ექსპერტიზა

(საბოლოო შეფასება)

მრავალბინიანი საცხოვრებელი სახლის (*შემდეგში საპროექტო ობიექტი*) **სამშენებლო დოკუმენტის პროექტის არქიტექტურული ნაწილის** (*შემდეგში ტექნიკური დოკუმენტაცია*) **ტექნიკურ რეგლამენტებთან** (*მითითებულია ქვევით*) **შესაბამისობა.**

- დასახელება: შპს კრწანისი გრანდე
- საიდენტიფიკაციო კოდი: 404557127
- მისამართი: ქ. თბილისი, კრწანისის შესახვევი N17

სურათი 2. გარე კედლის ცეცხლმედეგობისა და ღიობების ფართობის ანგარიშის სქემა 602 და 705.8 ცხრილების შესაბამისად, ხანძარსაწინააღმდეგო მანძილისა და ღიობის დაცხვის ხარისხის მიხედვით

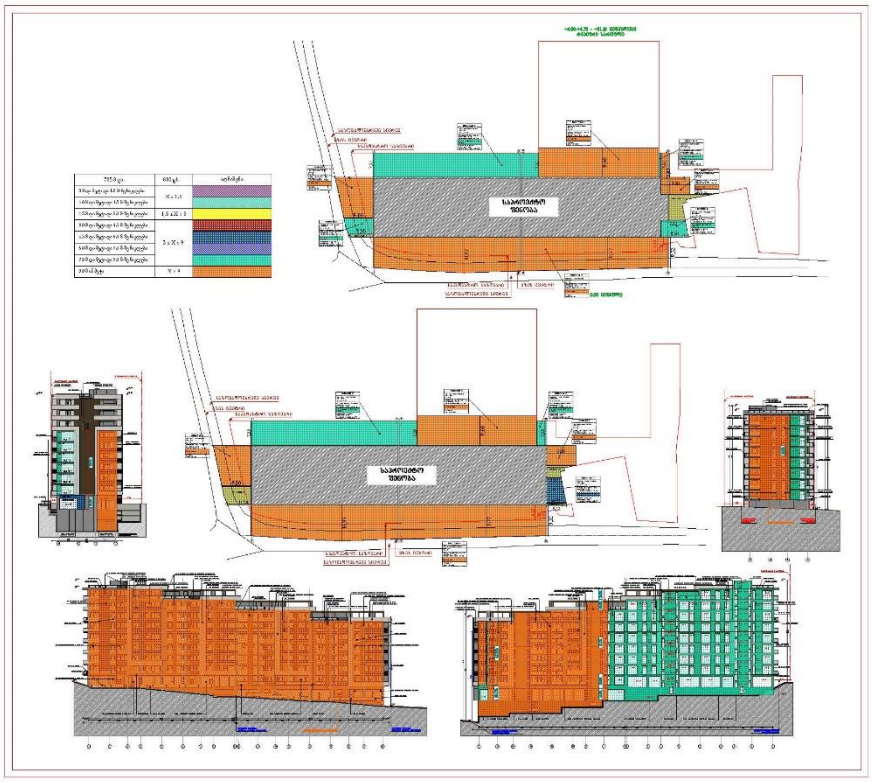
3.4. **ტიპი I (B)** კონსტრუქციისთვის, ცეცხლმედეგობის ხარისხის მოთხოვნები გარე კედლებისათვის ხანძარსაწინააღმდეგო მანძილის მიხედვით მიღებულია *სწორად,* ცხრილი 602 შესაბამისად.

ცხრილი 6. გარე კედლების ცეცხლმედეგობის შეფასება (იხილეთ სქემასთან ერთად)[18]

გარე კედლის მონაკვეთი	დაკავებულობა	ხანძარსაწინააღმდეგო მანძილი – X (მ)	კონსტრუქციის ტიპი	ცეცხლმედეგობის ხარისხის მოთხოვნები	
				მოთხოვნილი	გათვალისწინებული
A[19]	სვ, სც-2	X ≥ 9	I (B)	0 სთ	>4 სთ
B		3 ≤ X < 9		1 სთ	>4 სთ
C		3 ≤ X < 9		1 სთ	>4 სთ
D[20]		3 ≤ X < 9		1 სთ	>4 სთ

კერძოდ, თითოეული გარე კედლის დაშორება ცალ-ცალკეა გაზომილი და მისადაგებული ცხრილის პარამეტრებსა და დაკავებულობის ჯგუფებს.

7.1. ფასადები სადაც ღიობებია გათვალისწინებული, წესების თანახმად სხვადასხვა ოდენობით იზღუდება ხანძარსაწინააღმდეგო მანძილის მიხედვით. ამ გარემოებების გათვალისწინებით, გარე კედლის ღიობების ფართობი ხანძარსაწინააღმდეგო მანძილისა და ღიობის დაცვის ხარისხის მიხედვით წესების შესაბამისად არის დაგეგმარებული (ცხრილი 705.8)

7.2. შენობას 705.11 ქვეთავის მე-6 გამონაკლისის საფუძველზე: „თუ, 705.8 ქვეთავის შესაბამისი ხანძარსაწინააღმდეგო მანძილის საფუძველზე, გარე კედლის ფართობის, სულ მცირე, 25%-ზე დასაშვებია დაუცველი ღიობები“, შენობას პარაპეტი არ მოეთხოვება.
